高浜発電所 発電用原子炉設置変更許可申請
（1号及び2号原子炉施設の変更）
【使用済燃料ピットの未臨界性評価の変更】

審査会合における指摘事項の回答

2020年 6月 2日

関西電力株式会社

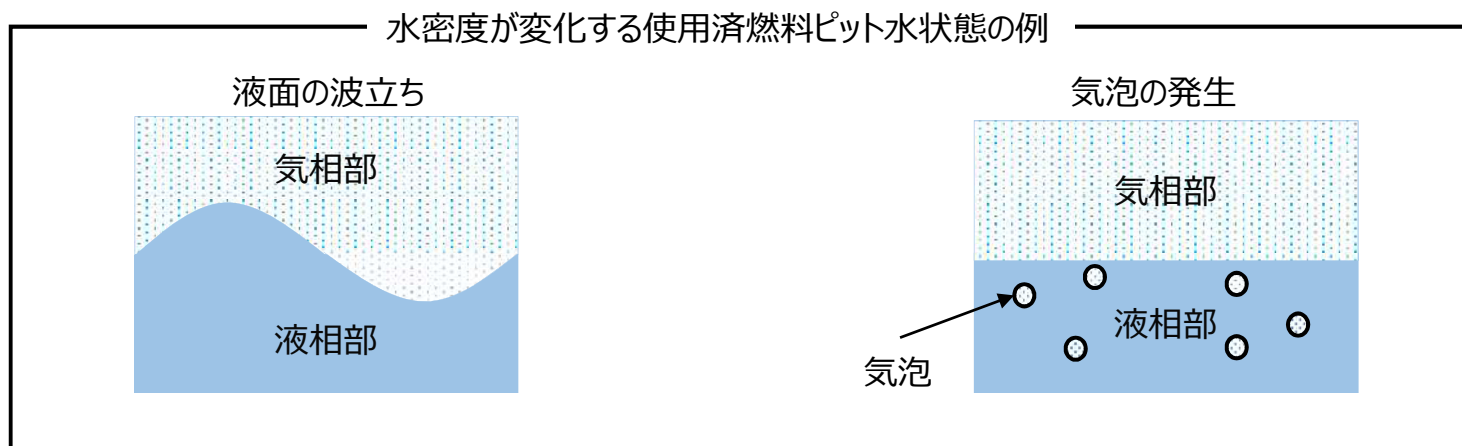
【審査会合コメント④：外乱等による水密度の変動が未臨界性評価に与える影響について説明すること】

- 未臨界性評価では、使用済燃料ピットにおける大規模漏えい時の状況を考慮し、体系内の水密度を気相部と液相部の2相に分け、液相部の水位が低下するとしているが、使用済燃料ピットにおいて大規模漏えいが発生する際には、使用済燃料ピット水には大きな外乱が与えられることが想定される
- 使用済燃料ピット水に外乱が与えられた場合、以下の例に示すように水密度が変化することが考えられる

- 気相部と液相部それぞれに対し、大規模漏えい時における使用済燃料ピット水の状態を考慮した場合、臨界性に影響する空間で一様に水密度が約 0.1g/cm^3 に近づく可能性について検討した
